From: "5.1,2,e"
Sent: Thu, 9 Jun 2022 09:37:58 +0200
To: "5.1,2,e" <5.1,2,e@amsterdam.nl>
Subject: RE: aanpassen plan Haarlemmerplein 2 - 6680767

Onderwerp: aanpassen plan Haarlemmerplein 2 - 6680767

OPTIE 1: combi dakkap verzonken opnemen in dakvlak.

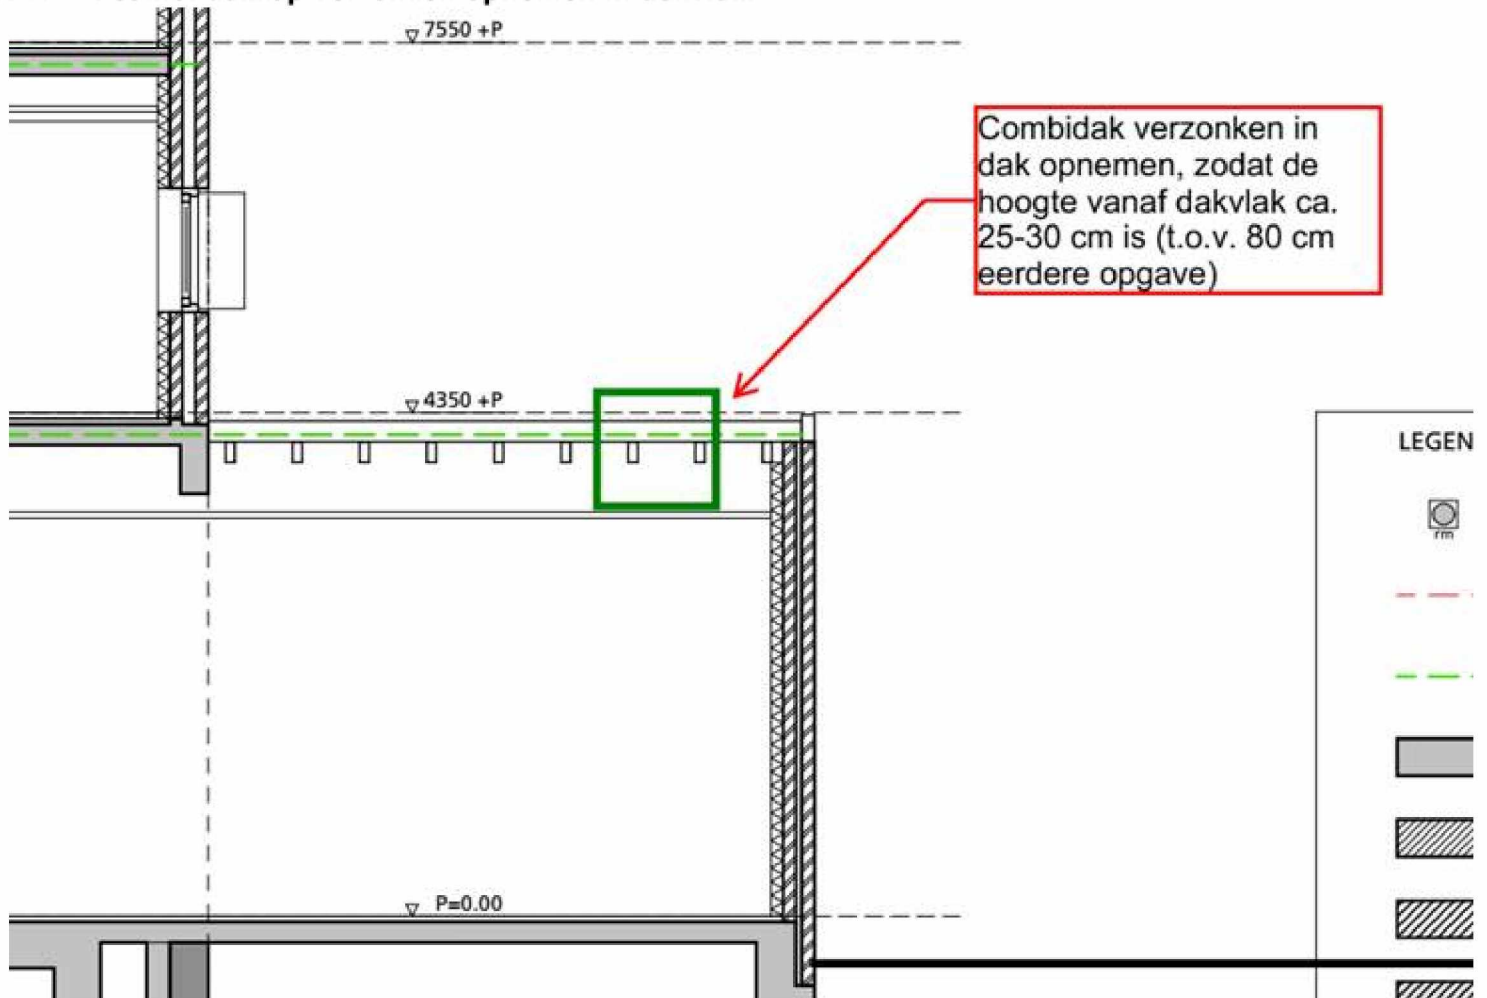
Ik vind dit eigenlijk al een best 'okeje' oplossing. Ook is het wat langer, het feit dat het in dak verzonken is vindt ik positief. Helemaal verzinken betekend nog een extra pijp volgens 5.1,2,e wordt niet per se fraaier. Ik was van plan om dit maandag kort voor te leggen bij ons.

Wat vind je ervan? De hoogte is een verbetering maar het wordt nu qua oppervlak weer een stuk groter, 2,5 mtr. Lang. En ik zou denken; dit volume zou toch ook helemaal gelijk met het dak moeten kunnen en dan tegen de achtergevel aan. Verdiepingshoogte is bijna 4 mtr dus houd je sowieso voldoende stahoogte over.

Wij hebben naar de drie opties gekeken, maar geen van deze is overtuigend. Wij missen nog steeds de vraag waarom er geen geheel inpanidige oplossing mogelijk is – iets waar welstand trouwens hetzelfde zegt. Zie het stuk uit het laatste advies:

Als er voldoende onderbouwd aangetoond is (kosten en ruimteverlies zijn geen ruimtelijke argumenten) dat er echt iets aan de buitenkant moet komen, dan zal optie 2 nog het meest dichtbij een denkbare oplossing komen, maar zaak is vooral om meer inspanning te doen om het inpanidig op te lossen.

Naar aanleiding van onderstaande emailwisseling. Hierbij de oplossing voor de installatie, op het platte dak aan de achterzijde van Haarlemmerplein 2, waarvan ik verwacht dat deze het minste zichtbaar is.

In plaats van op het dak laten we de verzamelkap in het dak zakken. Deze dakkap zal dan niet meer dan 25-30cm boven het huidige platte dak uitsteken.

Het helemaal in het dak zakken is ook een optie, alleen moeten we dan ook voorzien in een extra inlaat voor lucht (een extra pijp op het dak). Dit heeft niet mijn voorkeur en ik verwacht ook dat dit technisch minder fraai is en daarbij ook de binnenruimte onder het dak minder bruikbaar maakt. De dakkapconstructie zal in alle gevallen een afmeting hebben van maximaal 2500mm x 500mm x 800mm (hoog).
